CONCEPTO TÉCNICO DE REVISIÓN DE ESTUDIO PARTICULAR DE AMENAZA Y RIESGO POR FENÓMENOS DE REMOCIÓN EN MASA EN FASE I	Código:	GPR-FT-08
		Versión:	03
		Código Documental:

1.1 CONCEPTO TÉCNICO No. CT:	6208
1.2 ÁREA:	TÉCNICA Y DE GESTIÓN
1.3 COORDINACIÓN:	INVESTIGACIÓN Y DESARROLLO
1.4 REFERENCIA CRUZADA RADICADO FOPAE:	2011ER5699
1.5 RESPUESTA OFICIAL No.	RO-47452

2.1 SOLICITANTE:	V.M. Construcciones Ltda.
2.2 PROYECTO:	BOSQUEARROYO
2.3 LOCALIDAD:	1. Usaquén
2.4 UPZ:	10. La Uribe
2.5 BARRIO O SECTOR CATASTRAL:	El Codito
2.6 DIRECCIÓN:	Calle 175 No. 6-60
2.7 CHIP:	AAA0179DSRU
2.8 ÁREA (Ha):	0.3523 (*)
2.9 FECHA DE VISITA:	Marzo 15 de 2011
2.10 EJECUTOR DEL ESTUDIO:	Alfonso Uribe S. y Cía S.A.

CT- 6208 - PROYECTO: "BOSQUE ARROYO"

Figura 1. Localización general del proyecto ubicado en la Calle 175 No. 6-60 de la localidad de Usaquén en el Plano Normativo de Amenaza por Remoción en Masa del POT (Decreto 190 de 2004).

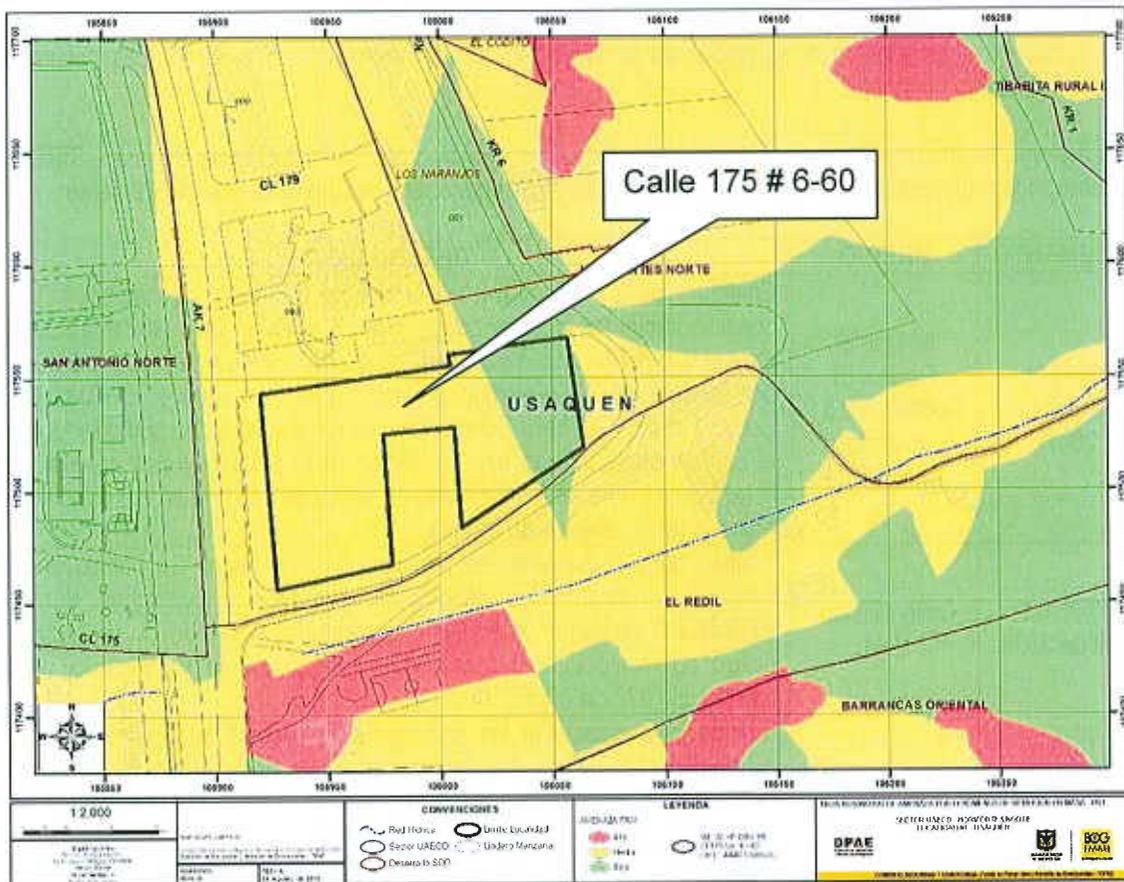
De acuerdo con el plano normativo de Amenaza por Remoción en Masa del POT, el sector donde se localiza el proyecto "Bosque Arroyo" se encuentra en una zona de AMENAZA MEDIA por procesos de remoción en masa (Figura No. 1).

Conforme con la información suministrada al FOPAE por la Unidad Administrativa Especial de Catastro Distrital – UAECD, el proyecto se encuentra ubicado en el barrio El Codito de la Localidad de Usaquén y se enmarca aproximadamente entre las siguientes coordenadas, planas con origen Bogotá (Figura No. 1):
